Oggetto: **OSSERVAZIONE** nel pubblico interesse alla PROPOSTA TECNICA DEL PROGETTO PRELIMINARE DELLA REVISIONE DEL PIANO REGOLATORE GENERALE - ARTICOLI 14 E 15 DELLA LEGGE REGIONALE N. 56/1977 E S.M.I. approvata con deliberazione dalla Giunta comunale n. 01476/009 del 2 luglio 2020

Ambito 8.15 Quartiere Dora, prato di Via Madonna della Salette

Osservazione alle Norme Tecniche di Attuazione riguardante l'Ambito 8.15 Quartiere Dora Tavola I – Foglio 8^o

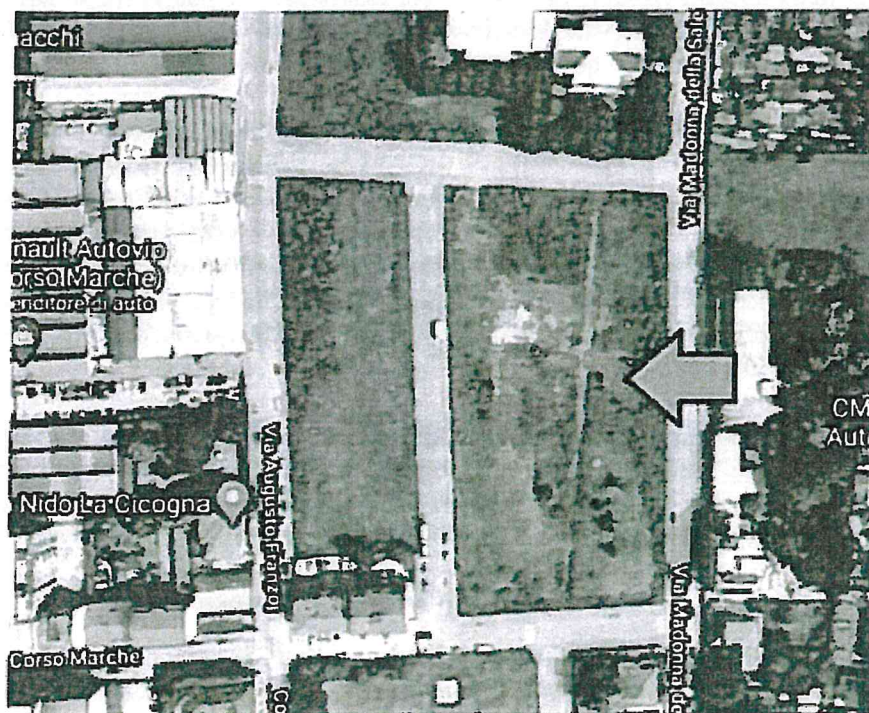
In coerenza con quanto sopra, l'area di circa 11.000 mq compresa tra via Madonna delle Salette e via Franzoj v. <http://www-portale-coto.territorio.csi.it/web/61-tavola-1-azzonamento>

* **va classificata "area ove è escluso il consumo di suolo reversibile e irreversibile"**, come previsto dall' Art. 2.3, l.a, a1) (v. Norme Tecniche di Attuazione pag. 32)

* **la destinazione d'uso a "Servizi - attività terziarie e attrezzature di servizio alle persone e alle imprese" proposta alla Tavola I -- Foglio 8A - dell'area in questione va sostituita dalla seguente:**

Servizi Pubblici Se, Area a Parco Urbano della Città – PUC, “v” colore verde – contorno giallo http://www-portale-coto.territorio.csi.it/web/sites/default/files/mediafiles/legenda.dgn_0.pdf ad esclusione di qualsiasi tipo di costruzione (ibidem pag. 78)
